戶別

樓 H戶

客戶工程變更單

H戶 建築平面圖(套上層樑)

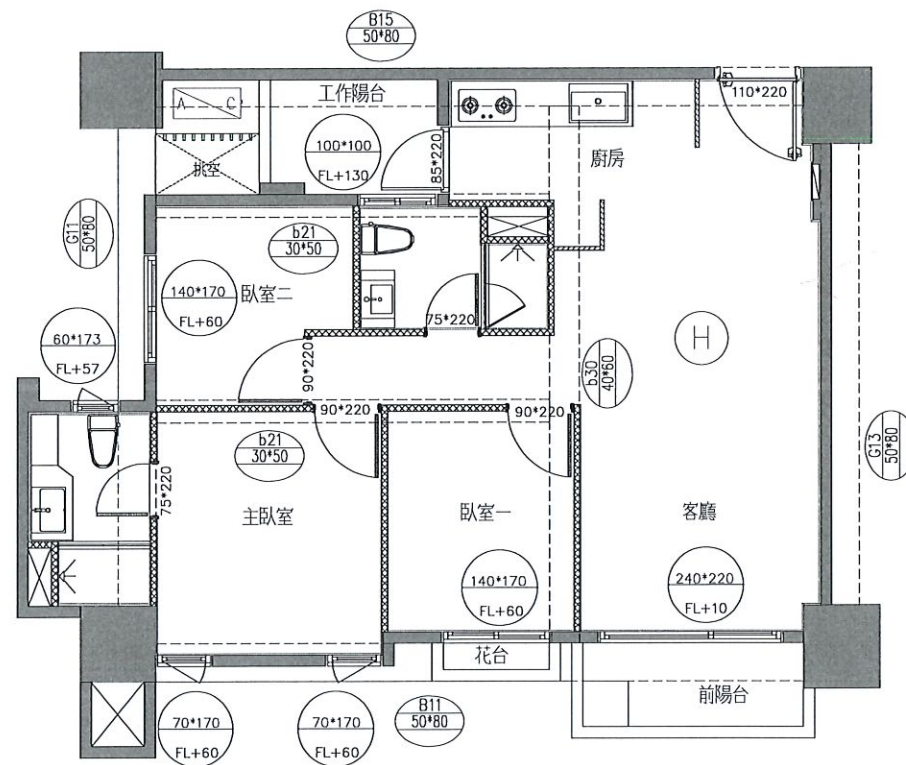
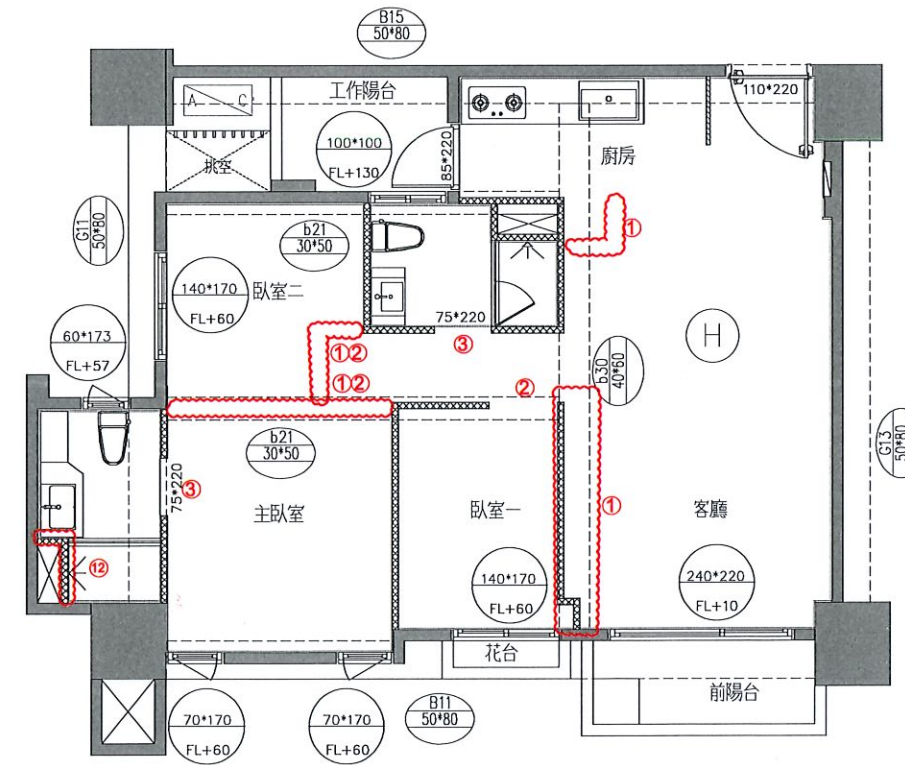
- 1.輕隔間、油漆追減
- 2.臥室門框扇追減x3
- 3.浴室門框扇追減x2
(保留門檻)
- 4.玄關地磚追減
- 5.廚房地磚範圍變更
- 6.室內木地板追減
- 7.室內降躁追加
- 8.廚房水槽選色(灰)+下垠
- 9.客浴地壁磚變更主浴地壁磚
- 10.客浴除霧掛鏡變更觸控除霧掛鏡(開關取消)
- 11.電器櫃追減，設備點交
- 12.主浴室管道間馬賽克磚換成濕區30x60的磚

H戶 地坪材質範圍示意平面圖

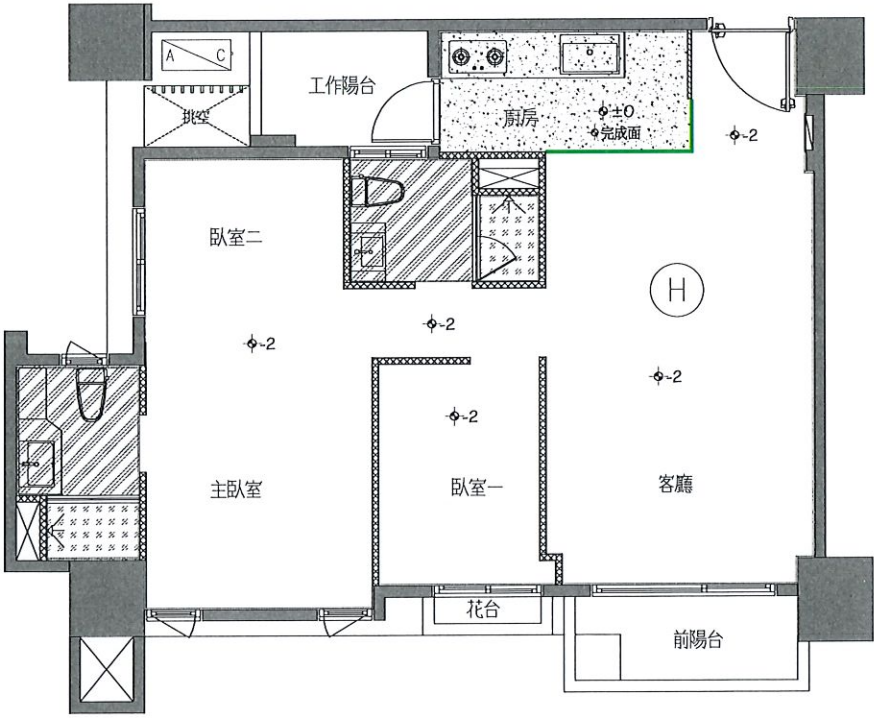
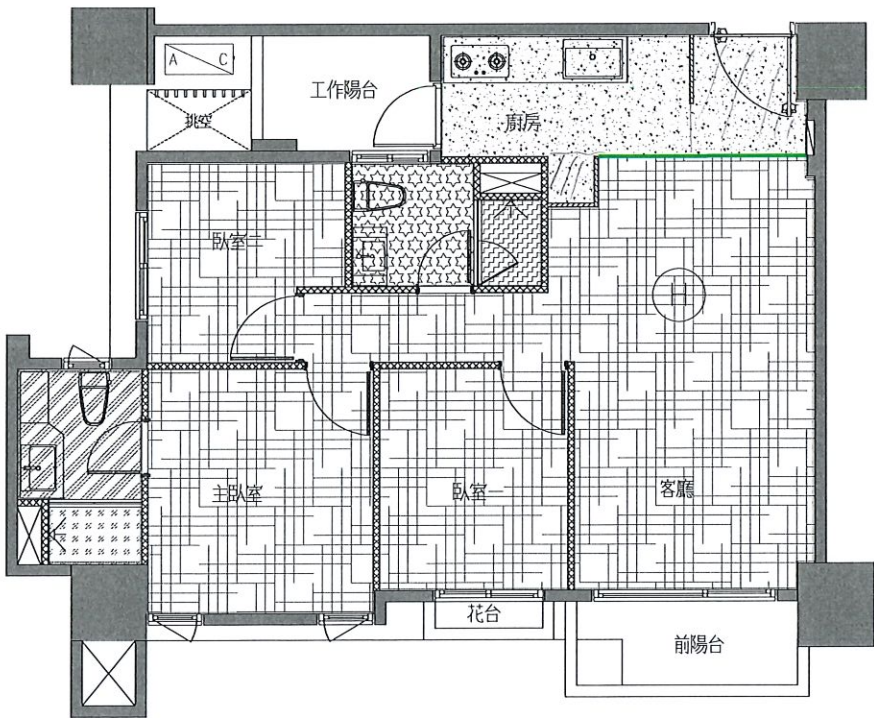
- 變更事項記錄：
- 1.玄關地磚追減
 - 2.廚房地磚範圍變更
 - 3.室內木地板追減
 - 4.室內降躁追加
 - 5.客浴地壁磚變更主浴地壁磚
- ※室內(除廚房及浴室)含降躁完成面為FL+5

H戶 天花板範圍示意平面圖(套上層樑)

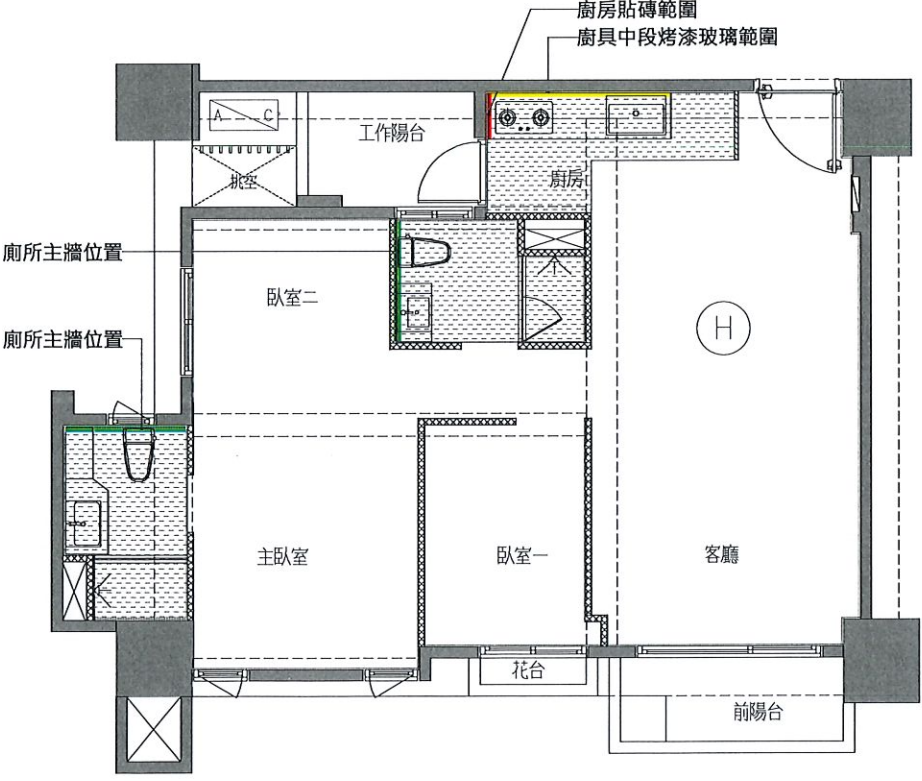
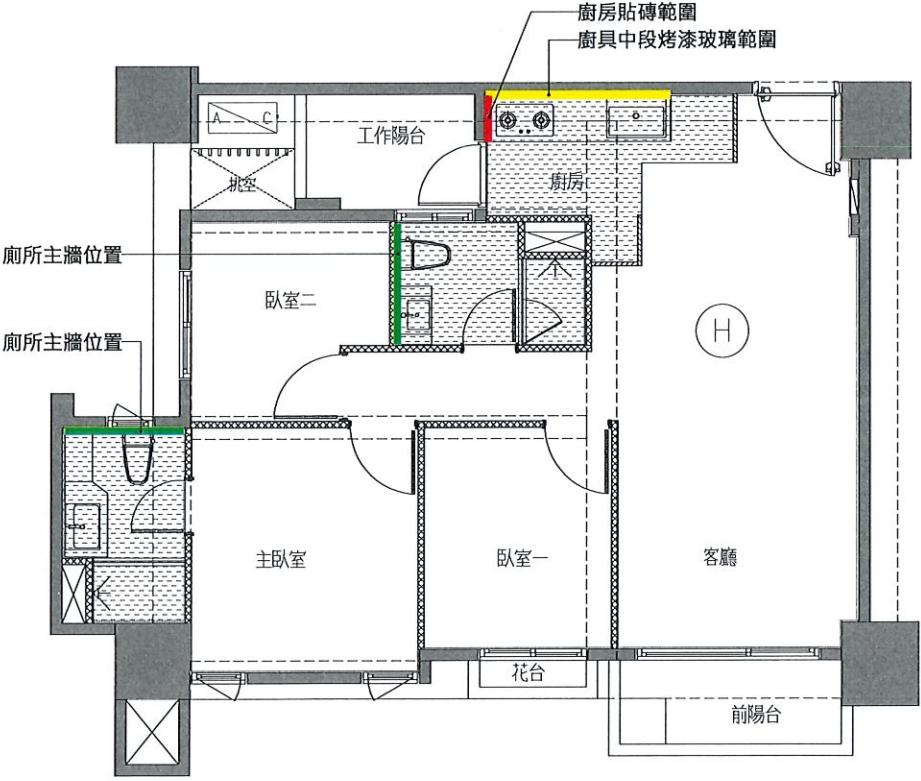
變更事項記錄：
1.廚房天花板、立板、油漆範圍變更

※此區因管線外露，結構頂板不補油漆

H戶 插座及弱電位置示意平面圖

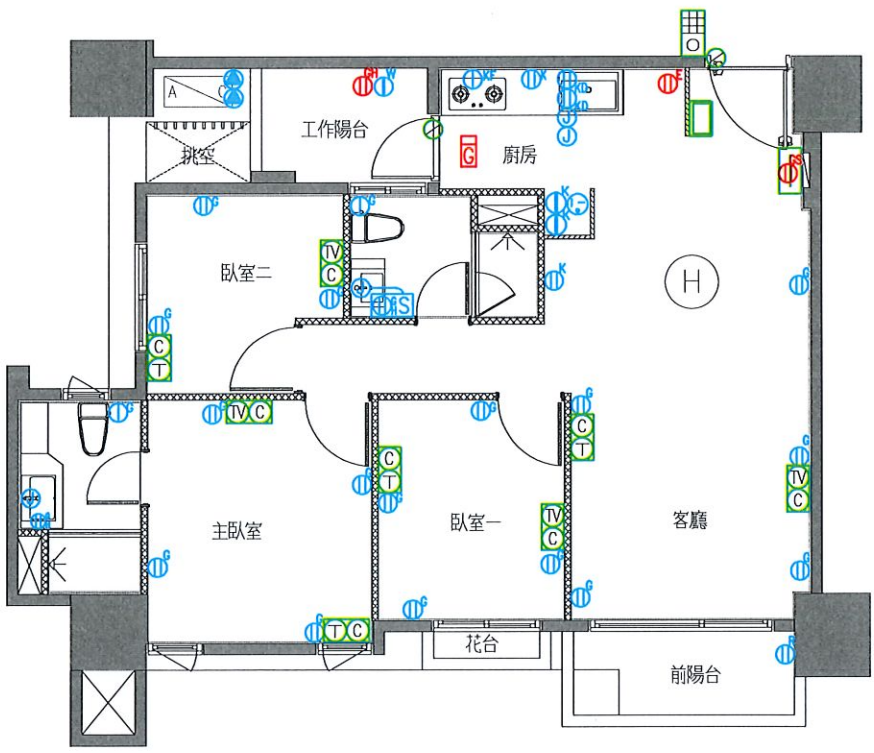
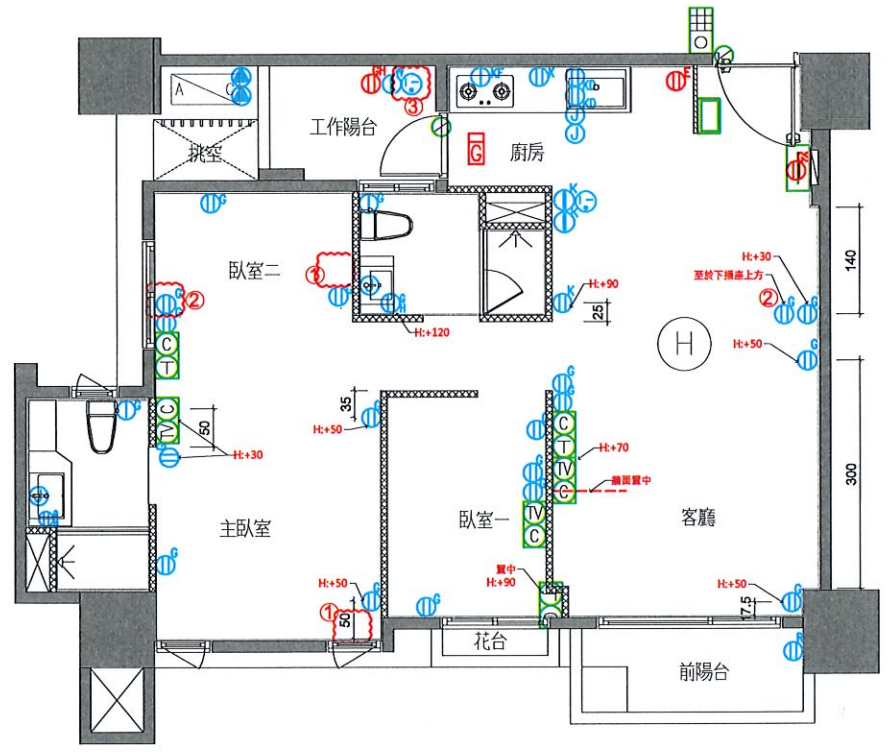
- 1.弱電數量變更
 - a.電話(T)追減x1
 - b.電視(TV)追減x1
 - c.網路(C)追減x2
- 2.插座數量追加x2
- 3.專迴220V追加x1

H戶 電燈開關及迴路示意圖(套上層樑)

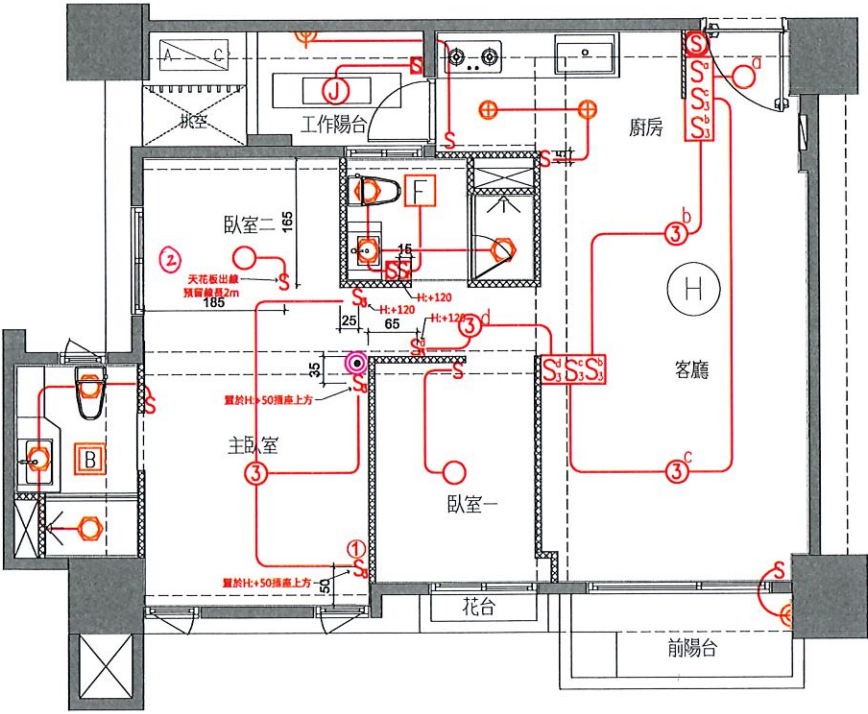
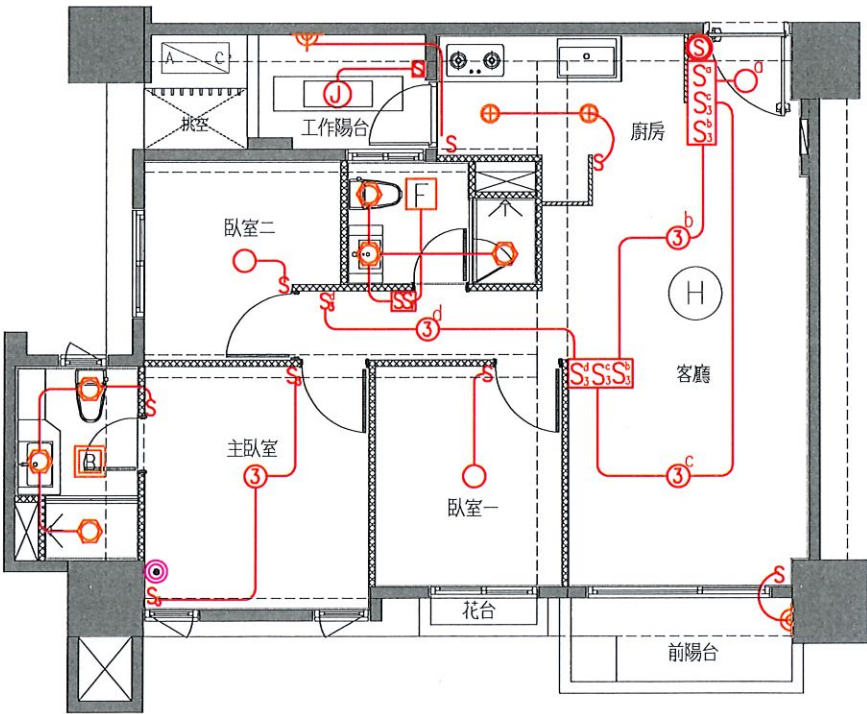
- 1.雙切開關追加x1
- 2.預留線長2M 追加 x1

※開關插座移位後位置如圖

H戶 給水示意平面圖

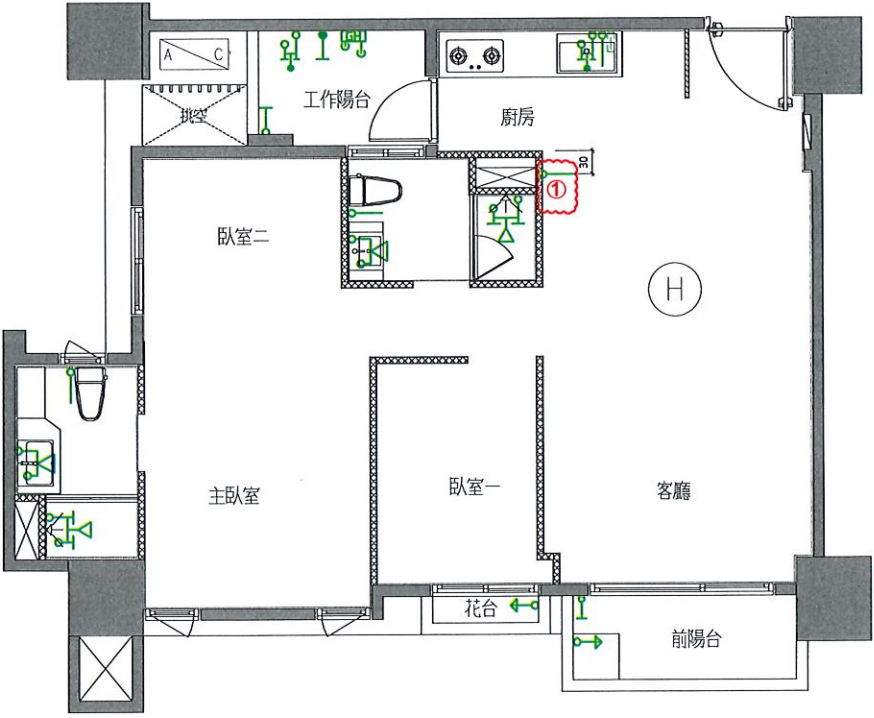
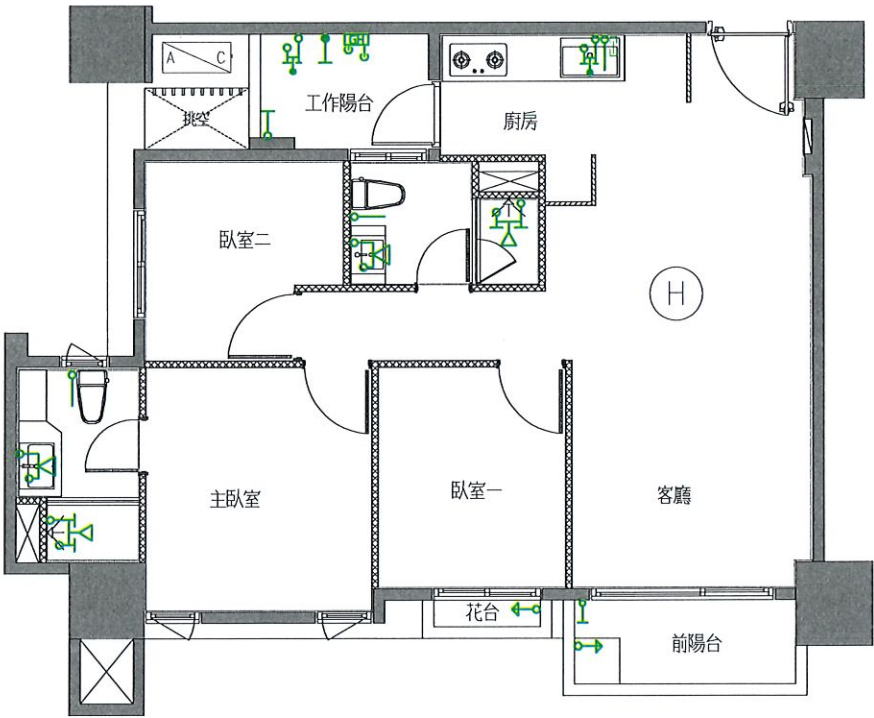
1.給水追加x1

H戶 冷氣套管及排水位置示意圖(套上層樑)

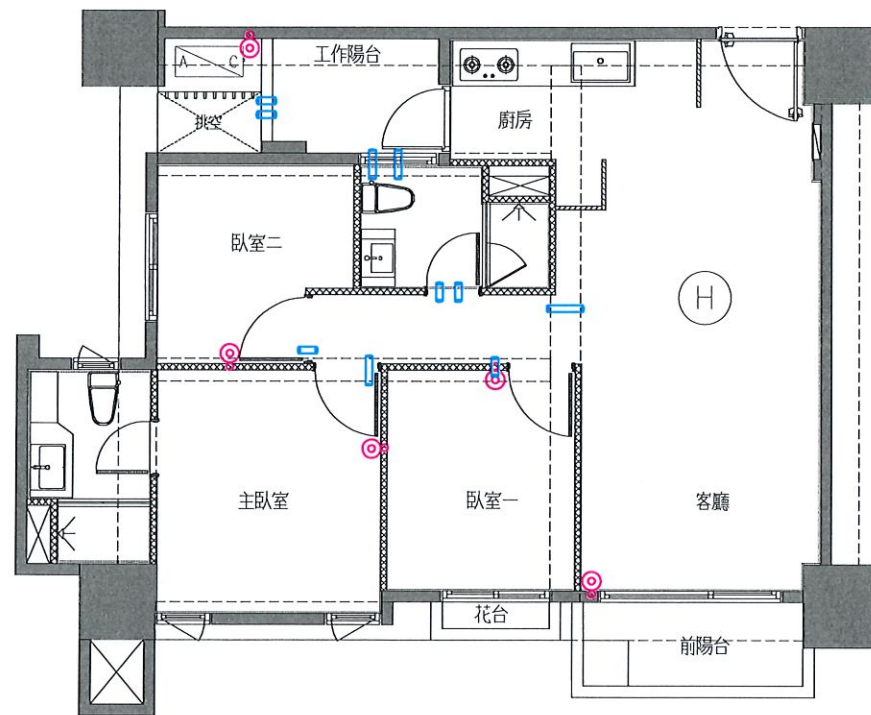
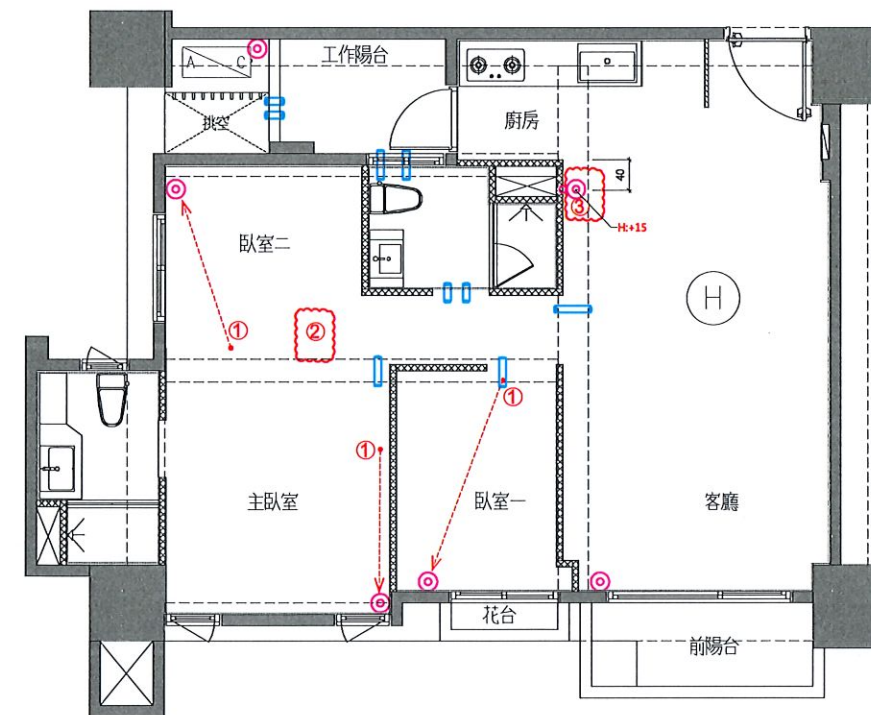
- 1.冷氣排水移位
- 2.套管追減x1
- 3.冷氣排水追加x1
- 4.
